# 原子力規制検査の実施状況

令和5年12月21日  
原子力規制庁  
検査監督総括課

# 令和 5 年度第 2 四半期の原子力規制検査等の結果

令和 5 年 11 月 22 日  
原 子 力 規 制 庁

図 平時における重大事故等対処等に係る設備・機器及び体制の整備に関する重要度評価フロー

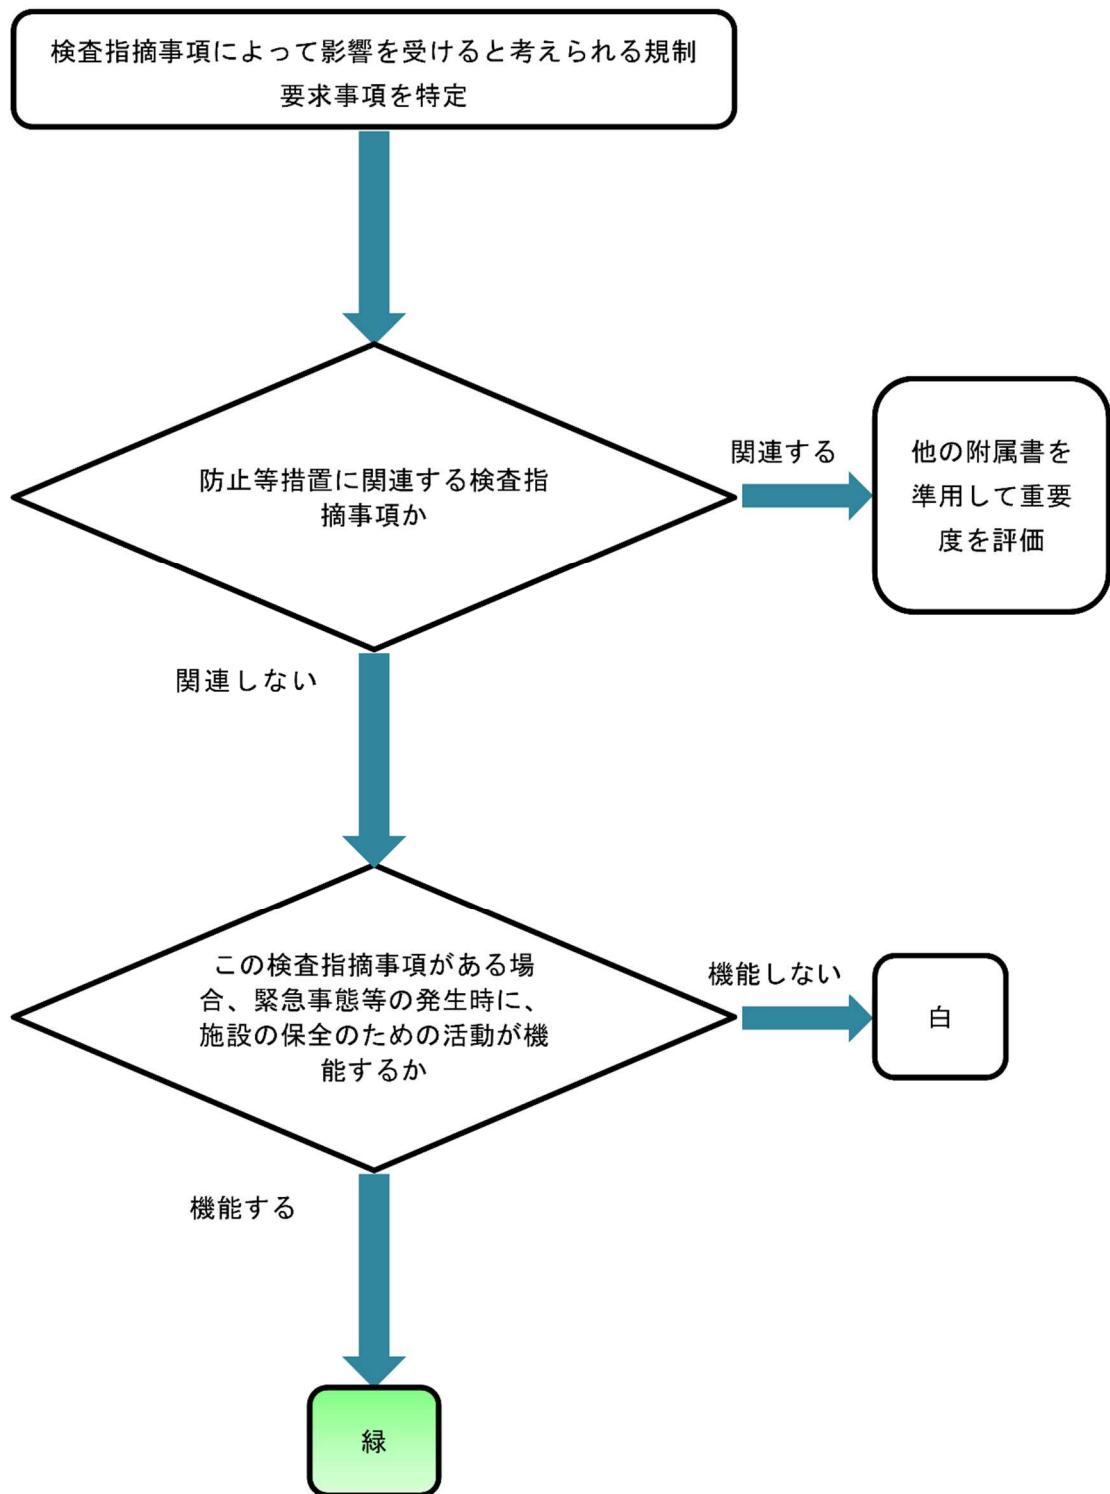
原子力安全に係る重要度評価に関するガイド」の「附属書2 重大事故等対処及び大規模損壊対処に対する重要度評価ガイド」に従い以下のとおり評価を行った（参考1）。

本件は、平時における教育訓練に関する不適合であることから、「4. 1 平時における重大事故等対処等に係る設備・機器及び体制の整備に関する不適合」に基づき評価する。

「a. 検査指摘事項によって影響を受けると考えられる規制要求事項を特定」については、保安規定添付3「1. 1 体制の整備、教育訓練の実施および資機材の配備 (2) 教育訓練の実施 イ 力量の維持向上のための教育訓練」に定める、「教育訓練結果を評価し、力量が維持されていることを確認」するに影響を受けると特定した。

「b. 防止等措置に関する検査指摘事項の場合は他の附属書を準用して重要度を評価」において、平時における教育訓練に関する不適合であり、防止等措置には関連しないと判断した。

「c. この検査指摘事項がある場合、緊急事態等の発生時に、施設の保全のための活動が機能するかについて評価」については、以下を踏まえて、有効性評価で想定している事故シナリオで、施設の保全のための活動が機能するか評価した。

以上より、平常時におけるSA要員の当番体制として緊急時活動専門チームに属するSA要員が常駐していることを踏まえ、緊急事態等の発生時に、重大事故等の対応の力量を有していないSA要員が、給油対象設備への燃料補給に失敗、燃料枯渇により一時的に給油対象設備が機能を喪失するものの、緊急時活動専門チームに属するSA要員により再度の燃料補給が成功し、事象が進展する前に、給油対象設備の機能が回復することが考えられる。したがって、「緊急事態等の発生時に、施設の保全のための活動」が「機能しない」とまでは言い切れないことから、「緑」と判断する。

図1 フェーズ1のフローチャート

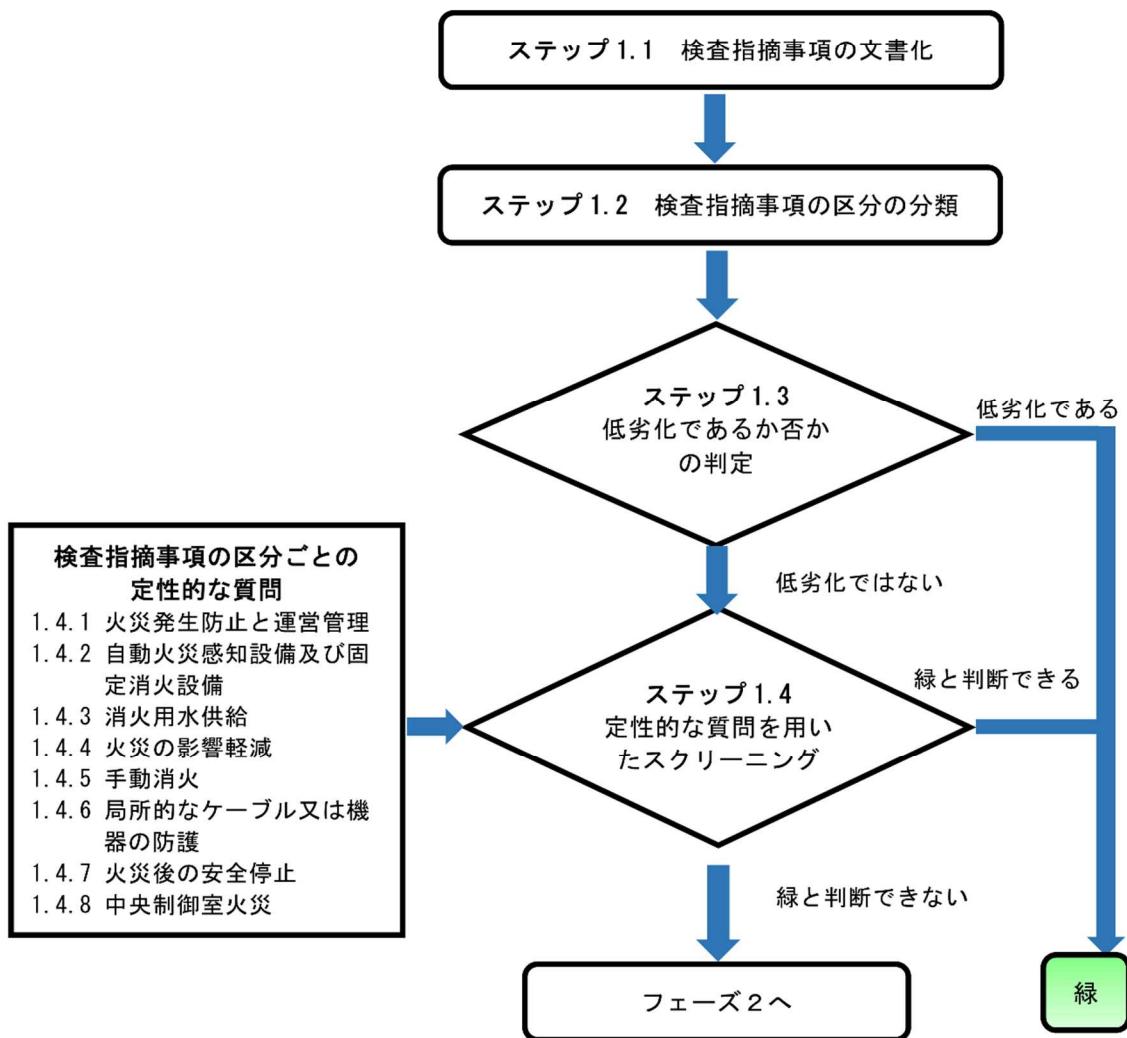
検査指摘事項の重要度について、安全上重要な機器が設置されている火災区画の中で、火災感知器の母数に対し、劣化が見られる火災感知器の数が多い火災区画（4号タービン動補助給水ポンプ室）を選定し、「原子力安全に係る重要度評価に関するガイド」の「附属書5 火災防護に関する重要度評価ガイド」に従い評価を行った（参考2）。

ステップ1. 2において検査指摘事項区分を「1. 4. 2 自動火災感知設備及び固定消火設備」とし、ステップ1. 3において同附属書「添付3 劣化評価指針」の「2 自動火災報知設備及び固定消火設備」を用いて、当該検査指摘事項の劣化評価を行った結果、当該火災区画に設置された火災感知器4個のうちの2個が不適切な箇所へ設置されたものであったことから、10%以上の劣化とし、「高劣化」と判断した。

ステップ1. 4において、定性的なスクリーニング質問は、ステップ1. 2で分類した「1. 4. 2 自動火災感知設備及び固定消火設備」の「劣化した又は機能しない火災の感知又は固定消火設備は、安全停止に必要な機器を保護する設備の機能に悪影響を及ぼすか」であり、この回答は、当該火災区画にはタービン動補助給水ポンプが設置されていることから「Yes」となり、「緑」と判断できることからフェーズ2に進む。

図4 火災の感知設備又は火災の影響軽減設備の劣化を発見した場合の評価

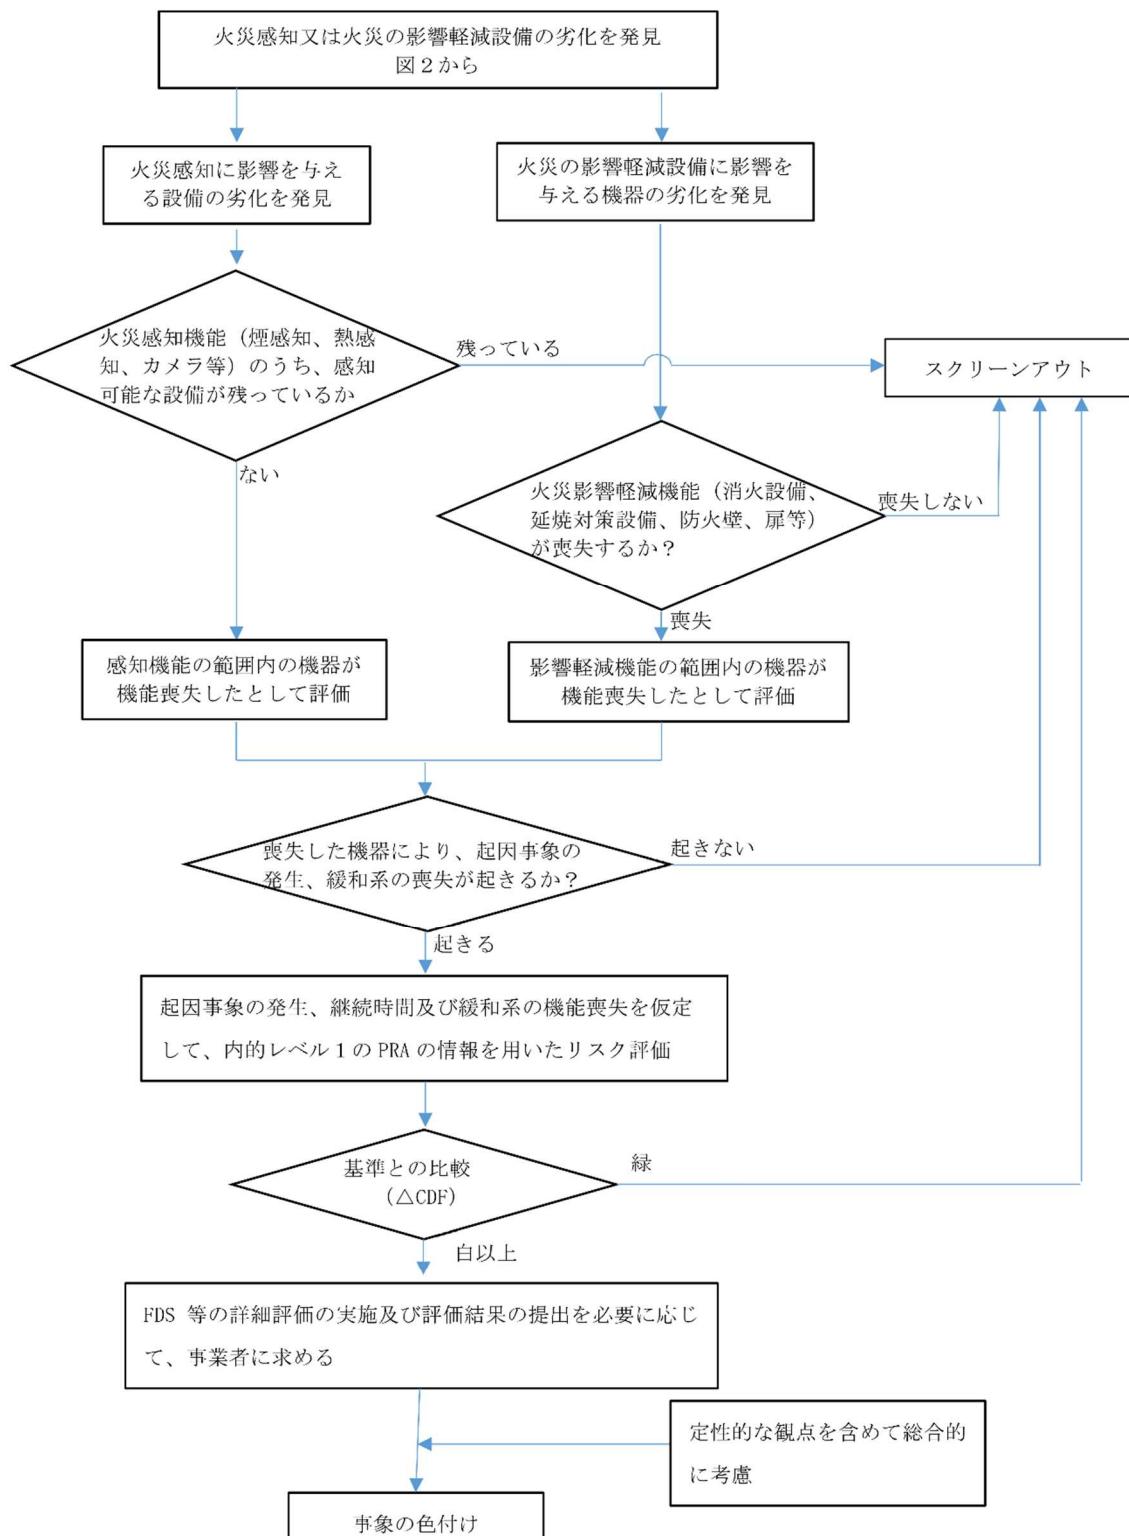
フェーズ2では、附属書5の4. 3 (2) に記載の「図4 火災の感知設備又は火災の影響軽減設備の劣化を発見した場合の評価」を適用した。その結果、4号タービン動補助給水ポンプ室内には、当該火災感知器以外に火災感知器2個が適切に設置されていることからスクリーンアウトとなり、「緑」に分類されると判断した。

フェーズ2評価では、検査指摘事項が火災の影響軽減に関する事から、「4. 3 火災に関する事象のフェーズ2評価」の「(2) 火災の感知設備又は火災の影響軽減設備の劣化を発見した場合の評価」のとおり、図4に基づき評価し、図4の「火災の影響軽減設備に影響を与える機器の劣化を発見」のフローを用いた。図4の「火災影響軽減機能（消火設備、延焼対策設備、防火壁、扉等）が喪失するか？」の質問に対して、火災防護対象機器等の系統分離対策が施工されておらず、火災影響軽減機能が無いことから、「喪失」へ進む。

図4の「影響軽減機能の範囲内の機器が機能喪失したとして評価」は、まず、「4. 3 火災に関する事象のフェーズ2評価」の「(2) 火災の感知設備又は火災の影響軽減設備の劣化を発見した場合の評価」に基づき、「劣化した設備の機能喪失による影響範囲」を検討したところ、以下の2つの観点から、当該2区画において機能喪失する機器及び機能は無く、図4の「喪失した機器により、起因事象の発生、緩和系の喪失が起きるか？」の質問に対して、「起きない」となり、「スクリーンアウト」する。
